# ÚŘAD PRO CIVILNÍ LETECTVÍ

Čj. 14505-17-701

## VEŘEJNÁ VYHLÁŠKA OPATŘENÍ OBECNÉ POVAHY

#### 1) Nový prostor TRA75 PRACHATICE

Grafické zobrazení změných a nově vytvořených prostorů ve vzdušném prostoru ČR.

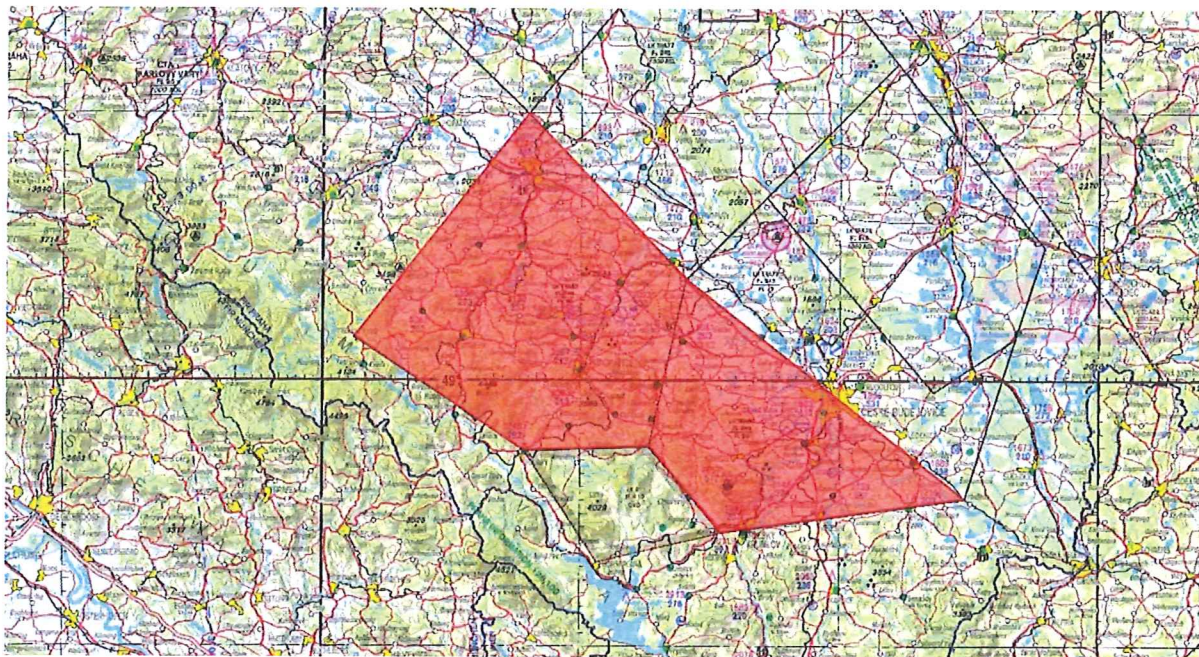
Vytvořením nového prostoru TRA75 PRACHATICE se jedná o sloučení stávajících prostorů TRA80 a TRA81 do jednoho prostoru. Prostory TRA80 a TRA81 budou k datu účinnosti zrušeny.

Jedná se o *sjednocení stávajících TRA80 a TRA81* do jednoho prostoru, tj. do nového TRA75 PRACHATICE, přičemž se nemění vnější horizontální hranice, vertikální hranice, ani časové vymezení. Prostory TRA80 a TRA81 budou ke stejnému datu zrušeny.

Jedná se o sjednocení horizontální hranice TRA6 a ATZ Prostějov. Rovněž se sjednotí střed TRA6 s ARP LKPJ. Ostatní parametry prostoru se nemění.

V případě vojenské výsadkové činnosti je hranice prostoru činnosti definována horizontální hranicí TRA6 (poloměr 2,7 NM), v případě civilní výsadkové činnosti je hranice prostoru činnosti definována horizontální hranicí ATZ (poloměr 3,0 NM), která není totožná s horizontální hranicí TRA6. Sjednocením horizontální hranice dojde ke sjednocenému přístupu (prostorovému) k výsadkové činnosti na daném letišti.

Označení, název a vodorovná hranice	Horní hranice Spodní hranice	Poznámky (druh činnosti, doba aktivace, podmínky vstupu a odpovědné stanoviště ATC/ATS)
<b>LKTRA75 PRACHATICE</b> 49 19 56,98 N 013 53 56,70 E - 49 07 31,77 N 014 12 08,96 E - 48 51 04,30 N 014 44 33,21 E - 48 48 32,66 N 014 16 16,87 E - 48 54 59,73 N 014 07 56,81 E - 48 54 41,66 N 013 53 33,78 E - 49 03 12,62 N 013 33 40,47 E - 49 19 56,98 N 013 53 56,70 E	FL 245 FL 95	<b>Činnost:</b> OAT lety <b>Doba:</b> MON 0900 (0800) – FRI 1300 (1200) Plánovaná aktivace uvedená v AUP <b>Podmínky vstupu:</b> ATC CLR <b>ATS stanoviště:</b> APP Karlovy Vary, ACC Praha, (CRC) <b>Poznámky:</b> Spravováno AMC

Označení, název a vodorovná hranice	Horní hranice Spodní hranice	Poznámky (druh činnosti, doba aktivace, podmínky vstupu a odpovědné stanoviště ATC/ATS)
<b>LKTRA6 PROSTĚJOV</b> Kružnice o poloměru 3,0 NM se středem 49 26 52,00 N 017 08 02,00 E	FL 95 GND	<b>Činnost:</b> Paravýsadky, OAT lety <b>Doba:</b> MON 0700 (0600) – FRI 2200 (2100) Plánovaná aktivace uvedená v AUP <b>Podmínky vstupu:</b> ATC CLR <b>ATS stanoviště:</b> FIC Praha, APP Brno, (CRC) <b>Poznámky:</b> Spravováno AMC, umožnit start/přistání letišti LKSB a LKPJ
